Réf. : MRBR-23H039

Avis de sécurité sur le terrain

RADspeed Pro
RADspeed safire
CEILING TUBE SUPPORT CH-200
CEILING TUBE SUPPORT CH-200M

Fig. 1 Rotation autour de l'axe vertical

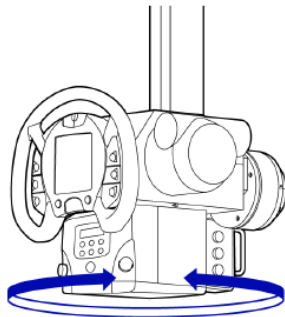
- Effectuez des inspections quotidiennes conformément au mode d'emploi du CH-200/CH-200M. En particulier, vérifiez la présence ou non d'anomalie telle que le dispositif du tube à rayons X qui pourrait tourner autour de l'axe vertical (voir la Fig. 1 ci-dessous) sans que vous ayez appuyé sur un bouton du panneau de commande. Si vous découvrez des anomalies, cessez d'utiliser l'équipement et contactez le représentant de la maintenance de Shimadzu.
- Lorsque vous faites tourner l'ensemble du tube à rayons X, ne heurtez pas l'ensemble du tube à rayons X contre la butée située à l'extrémité.
Si l'ensemble du tube à rayons X heurte brutalement la butée, le boulon pourrait être impacté, ce qui pourrait le desserrer et le briser.
- Ne faites pas tourner l'ensemble du tube à rayons X au-dessus ou à proximité du patient.

Nous allons ajouter des protections afin que la section de support du tube à rayons X ne se détache pas de la colonne dans le cas peu probable où tous les boulons se briseraient. Parallèlement, nous allons remplacer les boulons qui fixent la section de support du tube à rayons X.
